**Avis délibéré de l’Autorité environnementale  
sur la construction du téléphérique de la Girose  
(3<sup>e</sup> tronçon des téléphériques des Glaciers de la  
Meije) à La Grave – La Meije (05)**

**n°Ae : 2022-71**

Avis délibéré n° 2022-71 adopté lors de la séance du 20 octobre 2022

Figure 4 : Plan des constructions projetées au col de Ruillans à 3 200 m - la gare 3600 est à 1 800 m en partant vers la gauche (source : dossier)

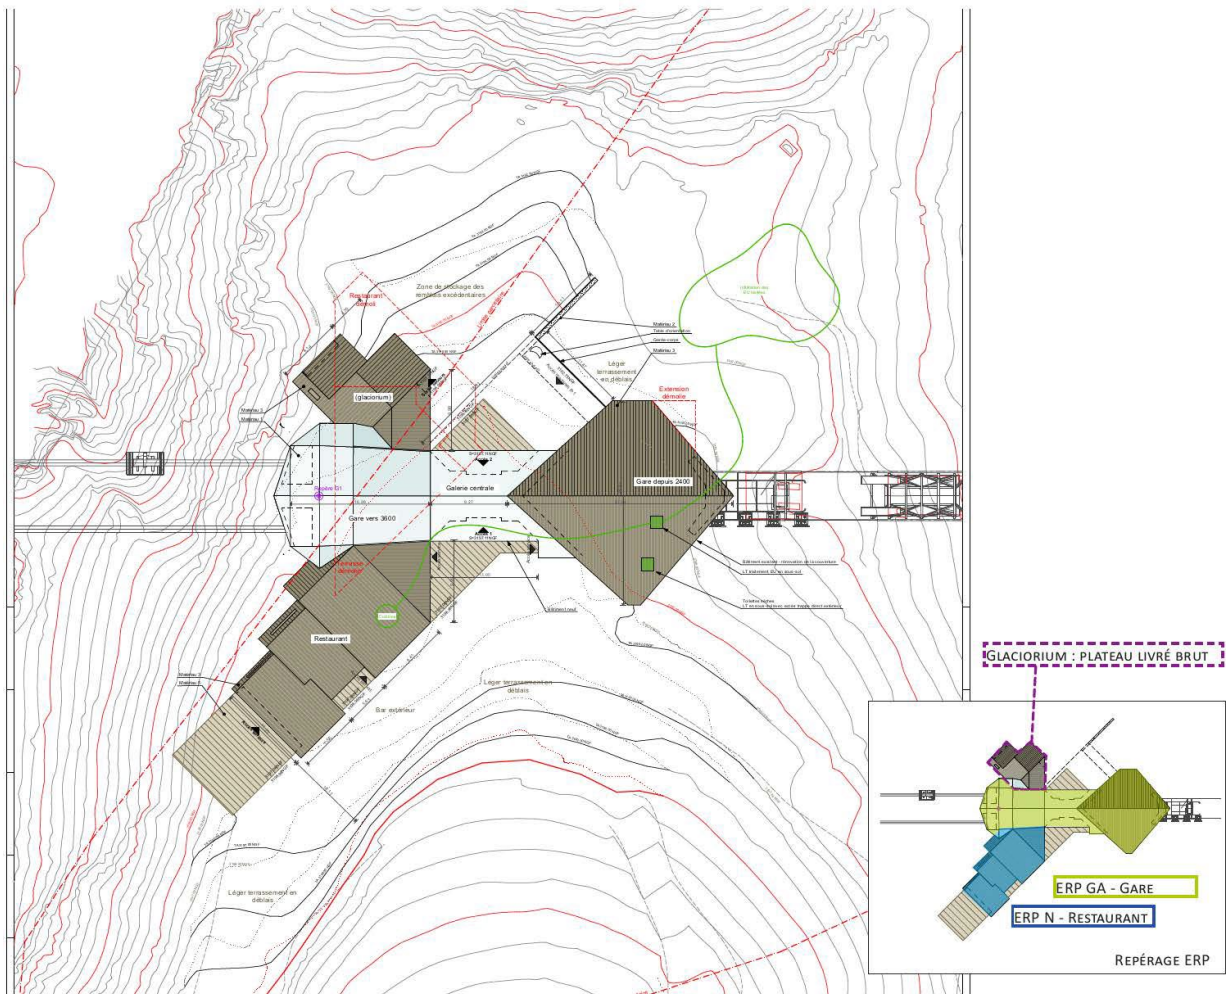
- les falaises situées au niveau de la gare 3200 sous le restaurant : elles sont considérées comme peu actives car le retrait du glacier y est relativement ancien. Des protections sont prévues contre les chutes de blocs provenant d'une zone schisteuse à conforter (dont la profondeur n'est pas précisée). Le dossier indique que selon la position définitive des constructions, un redan en béton armé (confortement présentant des angles) pourrait être nécessaire : l'Ae estime

que cela remettrait en cause les conclusions de l'étude paysagère, qui devrait alors être refaite sur ce point.

*Vus les enjeux humains en présence, l'Ae recommande de renforcer la mesure MS1, avec un engagement clair du pétitionnaire à mettre en place un suivi rigoureux et permanent de l'évolution de la stabilité de l'éperon rocheux sur lequel le pylône intermédiaire sera construit ainsi que du secteur environnant la gare 3600 pour détecter et gérer au plus vite toute évolution du risque d'instabilité ou d'éboulements. Elle recommande de préciser la solution retenue pour conforter la zone schisteuse située sous le restaurant de la gare 3200.*

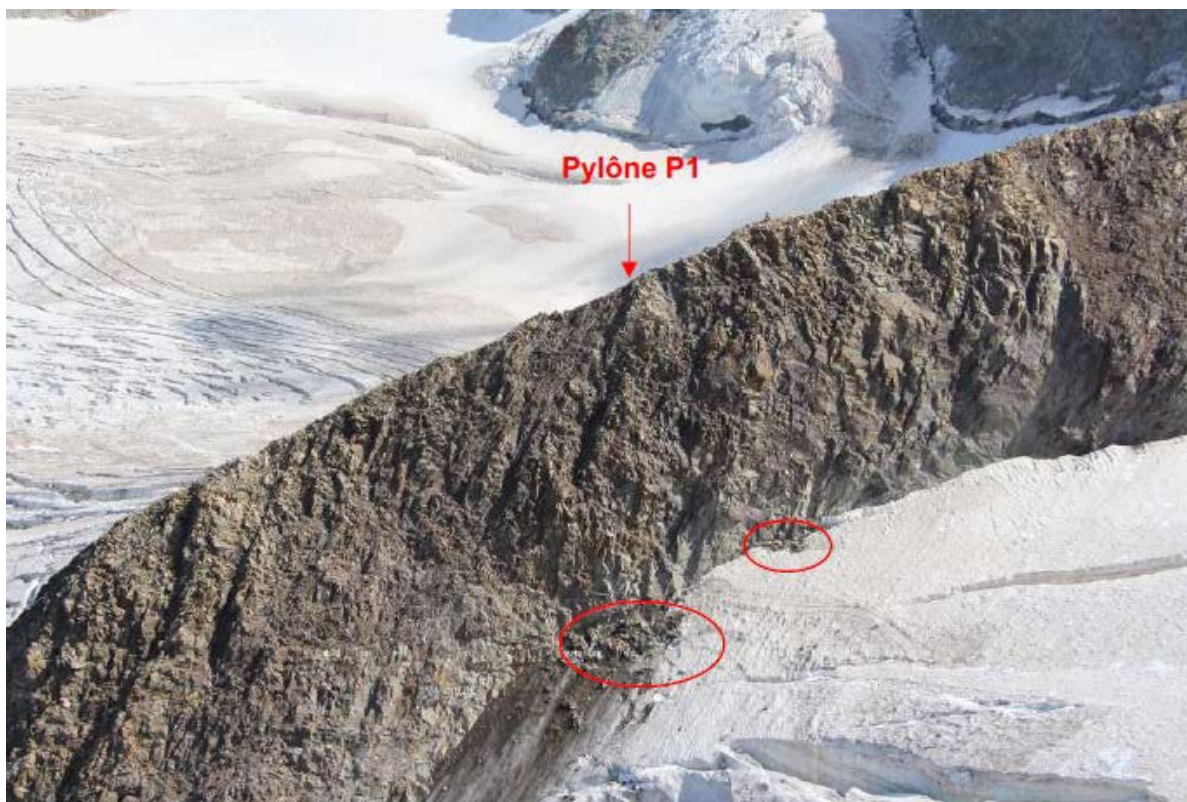
- celles situées au niveau de l'éperon rocheux sur lequel sera ancré le pylône intermédiaire du téléphérique : les instabilités liées à la décompression de la face ouest sont actives. Côté est, l'étude géotechnique indique qu'« on peut supposer qu'il subsiste encore de la glace en remplissage des fractures du substratum rocheux ainsi qu'au sein des éboulis de surface. » Côté ouest, la falaise est raide et densément fracturée. Pour tenir compte du risque sur ce flanc, un recul de 5 m de l'appui le plus proche du bord a été décidé. Selon l'étude géotechnique, ce recul est suffisant. Toutefois, l'évolution de la situation sera à surveiller tant sur le flanc ouest instable que pour un éventuel début de fonte du permafrost côté est. Pour l'Ae, un suivi serré de l'évolution de ce secteur devra nécessairement être mis en place.

Le projet inclut la mise en place de confortement par ancrage passif des constructions. La mesure de suivi « MS1 : suivi géotechnique » « recommande » de mettre en place une surveillance visuelle annuelle des ouvrages et, en cas d'évolution, de mettre en place un suivi topographique, inclinométrique, extensométrique et de la température des sols, suivi qui « pourra » être complété par d'autres instrumentations (distancemètres, inclinomètres...).
